## GRANSKNINGSHANDLING

# SAMRÅDSREDOGÖRELSE

Detaljplan för fastigheten Bunkeflostrand 1:31 m. fl. i Bunkeflostrand  
i Malmö

#### *Exploateringsavtal*

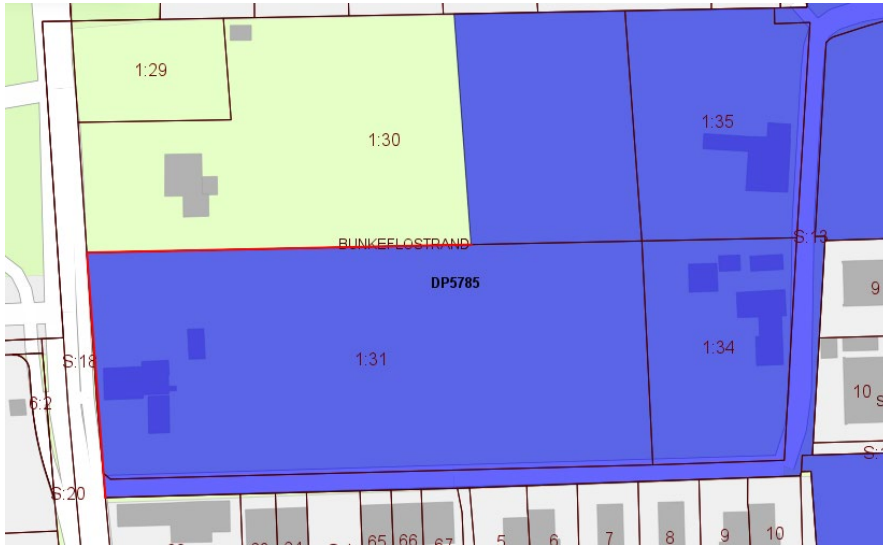
Rättelser gällande tredje stycket:

Endast del av Bunkeflostrand s:13 ska bli allmän gata.

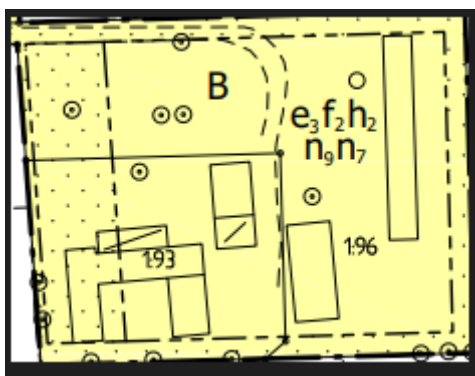
Vi ställer oss frågande till den enorma parkeringsyta som enligt ritning är placerad på 1:93 och riktig mot Mellquists gata. Utemiljön för oss skulle bli betydligt sämre och all ny belysning till parkeringen skulle vara mycket störande. Går det inte lösa med egen parkeringsuppfart till de nya bostäderna och vid behov någon mindre gemensam parkeringsyta? Vad kommer att avskärma parkeringen mot Mellquists gata? Vi hoppas verkligen att träden som ramar in 1:93 ska få stå kvar då det ger området karaktär och skapar en bättre boendemiljö. Det skulle också bevara ett inslag av den gamla gårdsmiljön som funnits på platsen.

*Parkeringsytan omfattar cirka 22 parkeringsplatser. Stadsbyggnadskontoret anser att parkering bör ske samlat och inte framför varje enskilt radhus. Syftet är att kunna använda utrymmet framför radhusen till grönska eller sociala ytor.*

*Träden inom den här delen av planområdet bedöms inte inneha några högre natur- eller kulturvärden och kan därför inte skyddas i detaljplanen. Fastighetsägaren avgör därför om träden ska stå kvar, eller fällas.*
